Determinazione dirigenziale	n. DET-AMB-2019-1911 del 15/04/2019
Oggetto	Art. 29-nonies del D.Lgs. 152/06 e s.m.i. MARCEGAGLIA SPECIALTIES S.p.A. - Via Bresciani, 16 - Gazoldo degli Ippoliti (MN). Modifica non sostanziale dell'Autorizzazione Integrata Ambientale per la gestione dell'installazione adibita a produzione di tubi in acciaio di diverse tipologie, spessori, diametri mediante deformazione a freddo sito in via Mattei n. 20 a Forlimpopoli (FC) - Adeguamento alle prescrizioni n. 74 e n. 75 previste nel piano di miglioramento, rimozione coperture in amianto e spostamento di alcune emissioni in atmosfera.
Proposta	n. PDET-AMB-2019-1937 del 12/04/2019
Struttura adottante	Servizio Autorizzazioni e Concessioni di Forlì-Cesena
Dirigente adottante	CARLA NIZZOLI

**OGGETTO:** Art. 29-nonies del D.Lgs. 152/06 e s.m.i. MARCEGAGLIA SPECIALTIES S.p.A. – Via Bresciani, 16 - Gazoldo degli Ippoliti (MN). Modifica non sostanziale dell'Autorizzazione Integrata Ambientale per la gestione dell'installazione adibita a produzione di tubi in acciaio di diverse tipologie, spessori, diametri mediante deformazione a freddo sito in via Mattei n. 20 a Forlimpopoli (FC) - Adeguamento alle prescrizioni n.

Figura 1 – Rappresentazione aree n. 8-8a-12 e 12b

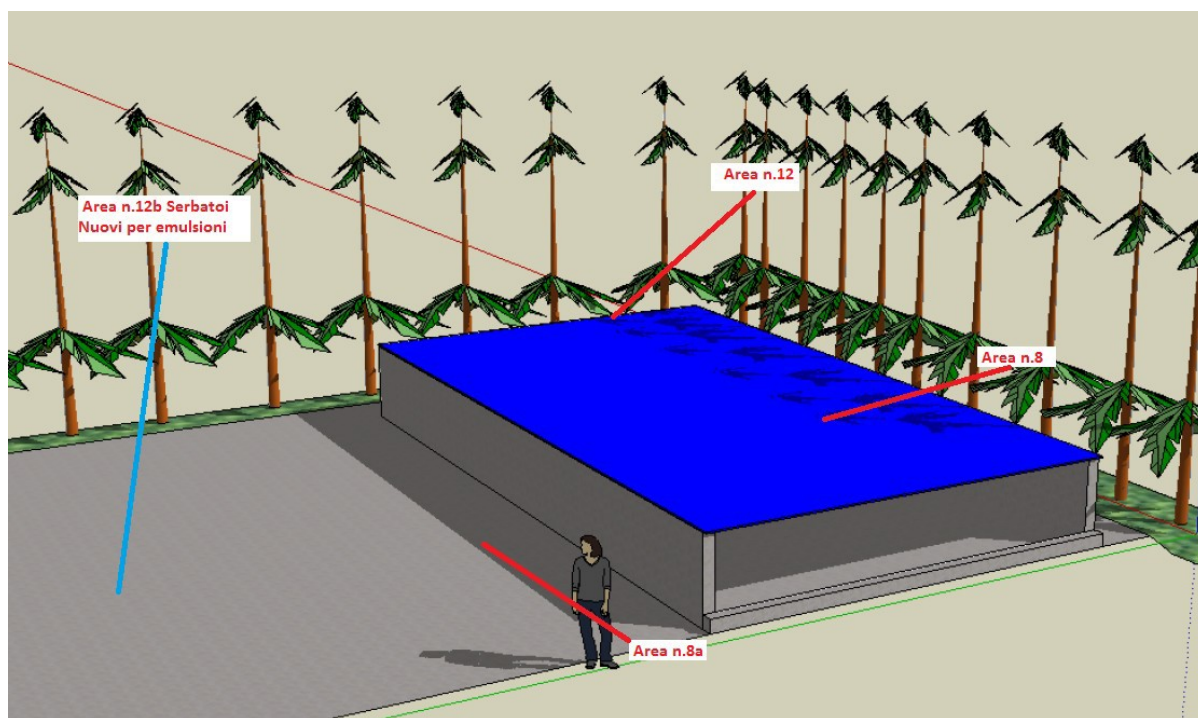
**Area n.8-8a deposito dei rifiuti costituiti da fanghi di smerigliatura (EER 12.01.14\*) e area n. 12 deposito emulsioni (EER 120109\*):** è presente una vasca in calcestruzzo parzialmente interrata, delimitata su tre lati da muri in calcestruzzo di altezza fuori terra pari a 1,3 m, dotata di copertura mobile. La vasca presenta un fondo in pendenza per favorire la separazione della frazione solida da quella liquida che viene raccolta nella parte più profonda, divisa tramite un setto forato in calcestruzzo (area n.12). Periodicamente, il fango accumulato nella vasca viene prelevato mediante apposito mezzo e trasferito in un cassone a tenuta, dotato di copertura mobile, posizionato in adiacenza alla stessa (area n. 8a). Sia la vasca che il cassone sono posizionati su area con pavimentazione in calcestruzzo. I fanghi sono prelevati dalle linee produttive e trasportati, fino alla vasca all'interno di contenitori in metallo a tenuta con l'ausilio di carrelli elevatori. La presenza del cordolo sul lato di accesso alla vasca impedisce l'ingresso del muletto evitando così qualunque rischio di trascinarsi con le ruote del mezzo. Anche per le operazioni di movimentazione del fango dalla vasca al cassone, il mezzo non oltrepassa mai il cordolo, evitando il rischio di trascinarsi.

Attualmente la ditta provvede alla gestione della vasca fanghi di smerigliatura secondo le modalità indicate nella propria istruzione del Sistema di Gestione per Sicurezza ed Ambiente ISGSA 4.4.6.21.3, che prevede un sopralluogo quotidiano presso la vasca per la verifica del livello della stessa e dello stato di pulizia dell'area prospiciente.

**Area n.12b SERBATOI EMULSIONI (EER 12.01.09\*):** n.2 serbatoi cilindrici fuori terra scoperti della capacità di 100 m<sup>3</sup> ciascuno, posizionati in area pavimentata e muniti di bacino di contenimento complessivo del volume di 110 m<sup>3</sup>. Detti serbatoi sono dotati di guardia idraulica e di indicatore di livello meccanico (galleggiante). Le acque meteoriche ricadenti dentro il bacino di contenimento vengono recapitate, tramite pompa di rilancio, allo scarico n.4 previo trattamento con filtro a coalescenza. Il Gestore si è dotato di una istruzione operativa ISGSA 4.4.6.21.4 al fine di gestire correttamente le acque meteoriche ricadenti dentro il bacino di contenimento.

**La prescrizione n.74 viene sostituita dalla n.74a:**

- *Sostituzione delle 2 vasche seminterrate adibite al contenimento del rifiuto avente codice EER 12.01.09\* (sigla 12b Planimetria 3D) con n°2 serbatoi cilindrici fuori terra scoperti (sigla 12b Planimetria 3D) della capacità di 100 m<sup>3</sup> ciascuno in acciaio o in vetroresina, posizionati in area pavimentata e muniti di bacino di contenimento complessivo del volume di 110 m<sup>3</sup>. Detti serbatoi devono essere dotati di guardia idraulica e di indicazione di livello meccanico (galleggiante).*

- *Installazione di un filtro a coalescenza che intercetta le acque meteoriche rilanciate dalla pompa di sollevamento presente nel bacino di contenimento dei 2 nuovi serbatoi (sigla 12b Planimetria 3D) prima dell’immissione nello scarico n.4. Detto filtro a coalescenza deve avere le seguenti caratteristiche tecniche (per una superficie da trattare di 110 m<sup>2</sup>):*

- *La portata supportata dal filtro deve essere uguale o superiore a 2,2 L/sec.*
  - *Il volume totale deve essere uguale o superiore a 2,41 m<sup>3</sup>.*

- *Il volume del serbatoio degli oli deve essere uguale o superiore a 0,66 m<sup>3</sup>.*
  - *L’impianto deve essere provvisto di un sistema audio-visivo che segnali il riempimento della vasca di stoccaggio degli oli.*

*“Il Gestore deve provvedere, entro il 31.07.2019, a rimuovere la canaletta grigliata presente nell’area cordolata*

dove saranno realizzati i 2 nuovi serbatoi di cui alla sigla n.12b (Planimetria 3D), al fine di evitare la diluizione del rifiuto avente Codice EER 12.01.09\* presente nel deposito n.12 (Planimetria 3D)".

"La pompa di rilancio delle acque meteoriche ricadenti nel bacino di contenimento da 110 m<sup>3</sup> relativo ai 2 nuovi serbatoi fuori terra n.12b (Planimetria 3D) deve essere funzionante solo in caso di eventi piovosi".

Figura 1 – Rappresentazione aree n. 8-8a-12 e 12b

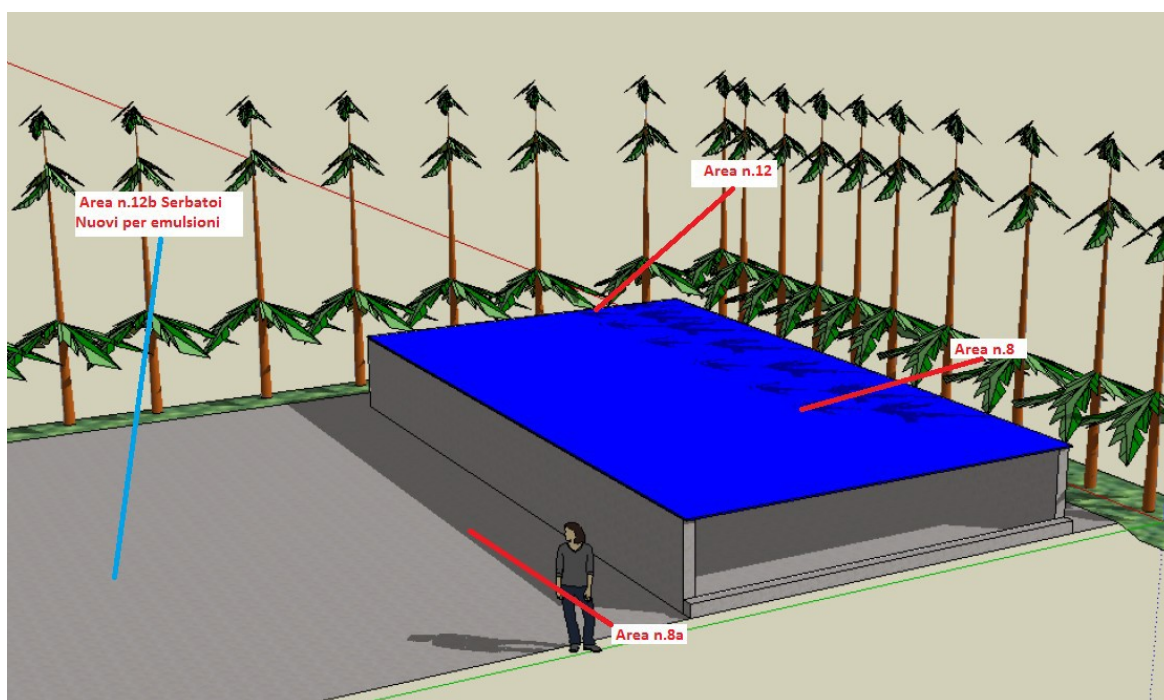
**Area n.8-8a deposito dei rifiuti costituiti da fanghi di smerigliatura (EER 12.01.14\*) e area n. 12 deposito emulsioni (EER 12.01.09\*):** è presente una vasca in calcestruzzo parzialmente interrata, delimitata su tre lati da muri in calcestruzzo di altezza fuori terra pari a 1,3 m, dotata di copertura mobile. La vasca presenta un fondo in pendenza per favorire la separazione della frazione solida da

quella liquida che viene raccolta nella parte più profonda, divisa tramite un setto forato in calcestruzzo (area n.12). Periodicamente, il fango accumulato nella vasca viene prelevato mediante apposito mezzo e trasferito in un cassone a tenuta, dotato di copertura mobile, posizionato in adiacenza alla stessa (area n. 8a). Sia la vasca che il cassone sono posizionati su area con pavimentazione in calcestruzzo. I fanghi sono prelevati dalle linee produttive e trasportati, fino alla vasca all'interno di contenitori in metallo a tenuta con l'ausilio di carrelli elevatori. La presenza del cordolo sul lato di accesso alla vasca impedisce l'ingresso del muletto evitando così qualunque rischio di trascinamento con le ruote del mezzo. Anche per le operazioni di movimentazione del fango dalla vasca al cassone, il mezzo non oltrepassa mai il cordolo, evitando il rischio di trascinamenti.

Attualmente la ditta provvede alla gestione della vasca fanghi di smerigliatura secondo le modalità indicate nella propria istruzione del Sistema di Gestione per Sicurezza ed Ambiente ISGSA 4.4.6.21.3, che prevede un sopralluogo quotidiano presso la vasca per la verifica del livello della stessa e dello stato di pulizia dell'area prospiciente.

**Area n.12b SERBATOI EMULSIONI (EER 12.01.09\*):** n°2 serbatoi cilindrici fuori terra scoperti della capacità di 100 m<sup>3</sup> ciascuno, posizionati in area pavimentata e muniti di bacino di contenimento complessivo del volume di 110 m<sup>3</sup>. Detti serbatoi sono dotati di guardia idraulica e di indicatore di livello meccanico (galleggiante). Le acque meteoriche ricadenti dentro il bacino di contenimento vengono recapitate, tramite pompa di rilancio, allo scarico n.4 previo trattamento con filtro a coalescenza. Il Gestore si è dotato di una istruzione operativa ISGSA 4.4.6.21.4 al fine di gestire correttamente le acque meteoriche ricadenti dentro il bacino di contenimento.

*“58b. La pompa di rilancio delle acque meteoriche ricadenti nel bacino di contenimento da 110 m<sup>3</sup> relativo ai 2 nuovi serbatoi fuori terra n. 12b (Planimetria 3D) deve essere funzionante solo in caso di eventi piovosi.*

- *Sostituzione delle 2 vasche seminterrate adibite al contenimento del rifiuto avente codice EER 12.01.09\* (sigla 12b Planimetria 3D) con n. 2 serbatoi cilindrici fuori terra scoperti (sigla 12b Planimetria 3D) della capacità di 100 m<sup>3</sup> ciascuno in acciaio o in vetroresina, posizionati in area pavimentata e muniti di bacino di contenimento complessivo del volume di 110 m<sup>3</sup>. Detti serbatoi devono essere dotati di guardia idraulica e di indicazione di livello meccanico (galleggiante).*

- *Installazione di un filtro a coalescenza che intercetta le acque meteoriche rilanciate dalla pompa di sollevamento presente nel bacino di contenimento dei 2 nuovi serbatoi (sigla 12b Planimetria 3D) prima dell’immissione nello scarico n. 4. Detto filtro a coalescenza deve avere le seguenti caratteristiche tecniche (per una superficie da trattare di 110 m<sup>2</sup>):*

*“74b. Il Gestore deve provvedere, entro il 31.07.2019, a rimuovere la canaletta grigliata presente nell’area cordolata dove saranno realizzati i 2 nuovi serbatoi di cui alla sigla n.12b (Planimetria 3D), al fine di evitare la diluizione del rifiuto avente Codice EER 12.01.09\* presente nel deposito n.12 (Planimetria 3D).*
